MAT. : MEMO ANÁLISIS CRÍTICO SQM

**ANÁLISIS INFORMACIÓN ENTREGADA POR SQM SALAR S.A.
UNIDAD FISCALIZABLE "SQM SALAR ATACAMA" (N°839)**

**REPORTE TÉCNICO - EQUIPO DE GEOINFORMACIÓN
OFICINA DE INTELIGENCIA AMBIENTAL
SECCIÓN DE MEJORAMIENTO CONTINUO
DIVISIÓN DE SEGUIMIENTO E INFORMACIÓN AMBIENTAL**

26 de agosto de 2022

Figura 11. Interpolación de profundidad de niveles freáticos año 2010.

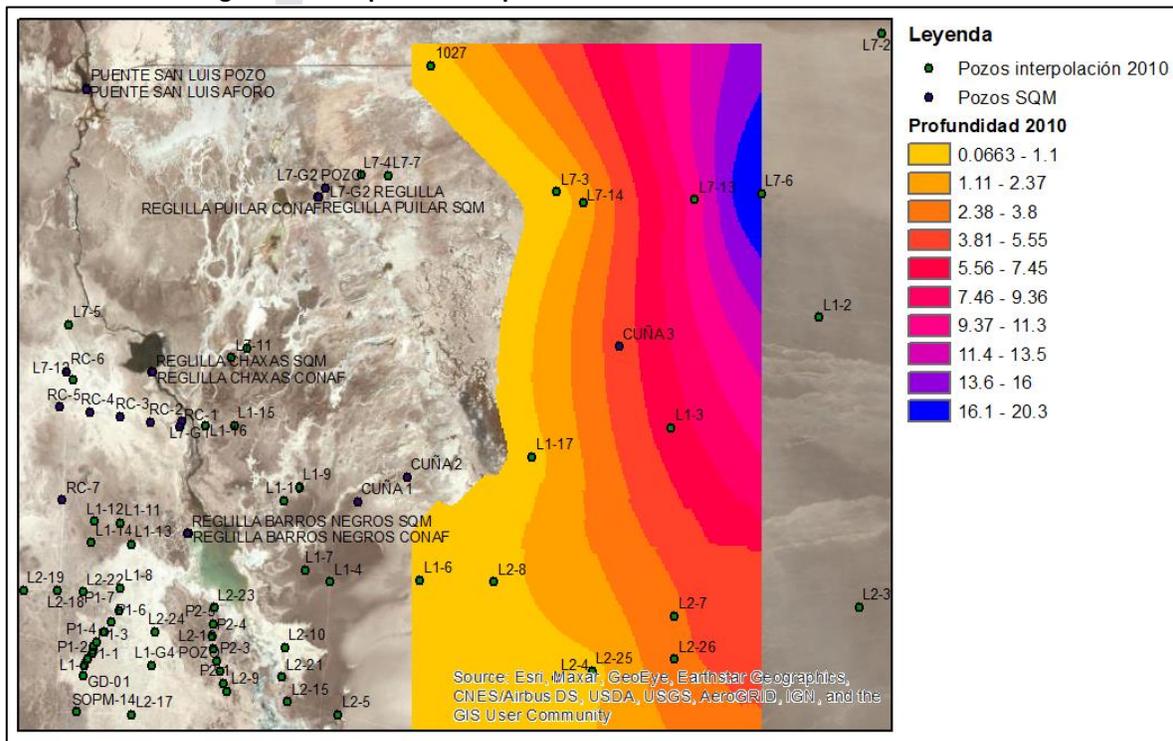
Respecto al ráster de interpolación de profundidad de los niveles freáticos, cabe destacar que según se describe en el anexo 1 del Apéndice 1.6, se consideró la información de 178 pozos, eliminando 12 pozos por presentar valores negativos, siendo información igual de real e importante como aquellos donde no existen estos valores debido a la surgencia de agua. Adicionalmente, la SMA cuenta con información de 230 pozos en la zona a cargo de SQM, no estando justificada la no utilización del 100% de la información disponible. Por otra parte, en el documento (Anexo 1), se menciona que es eliminada una zona del ráster de interpolación al sur del área de estudio por baja confiabilidad, sin embargo, no se justifica en base a qué criterios se define esto. Al mismo tiempo, es posible observar la eliminación de una zona al oeste del área de estudio que carece completamente de justificación en los documentos presentados (Figura 11).

Figura 2. Serie temporal de NDWI en puntos aleatorios considerando satélites Landsat 5, 7 y 8.

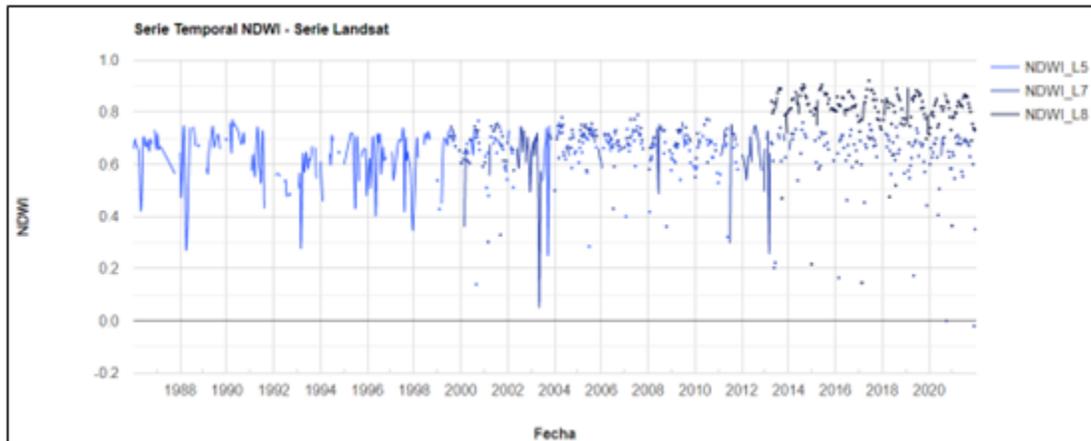
Para evaluar el comportamiento del índice NDWI a través del uso de los satélites Landsat 5, Landsat 7 y Landsat 8, el equipo de la SMA realizó series temporales de todas las imágenes disponibles entre enero de 1986 a diciembre 2021, para la zona de la Laguna Barros Negros. Sobre esta, se pusieron 3 puntos al azar (Figura 16). Se utilizaron colecciones de imágenes *Surface Reflectance*, es decir, corregidas a reflectancia superficial, en específico se trabajó con las imágenes SR Colección 1 Tier 1. Sobre las colecciones de imágenes por satélite se aplicaron máscaras de nubes y valores saturadas, calculando el índice NDWI de la misma forma que está expuesto en el documento técnico presentado por SQM, es decir, se utilizó el NDWI propuesto por McFeeters (1996), que utiliza la banda verde y la banda de infrarrojo cercano (NIR). En la Figura 17 se muestra la serie temporal para los tres sensores comparados, mostrando la media del índice NDWI sobre los tres puntos seleccionados al azar. Se observa que existe una diferencia entre los valores de NDWI al utilizar Landsat 8 en comparación a Landsat 5 y 7 que presentan comportamientos similares. Este análisis es una evaluación simple que ejemplifica la diferencia entre los valores de NDWI de los satélites utilizados por GEM para analizar el comportamiento de las superficies lagunares, donde se ve un claro aumento del valor de NDWI al utilizar Landsat 8.

Debido a lo anterior y sumado a la inexistencia metodológica en el informe sobre la prueba de sensibilidad, es que los resultados presentados no permiten dar con el objetivo relativo a evaluar el cambio en las superficies lagunares por esta razón, se sugiere considerar este anexo como insuficiente para sustentar las conclusiones que dependen del análisis de series temporales de espejos de agua.
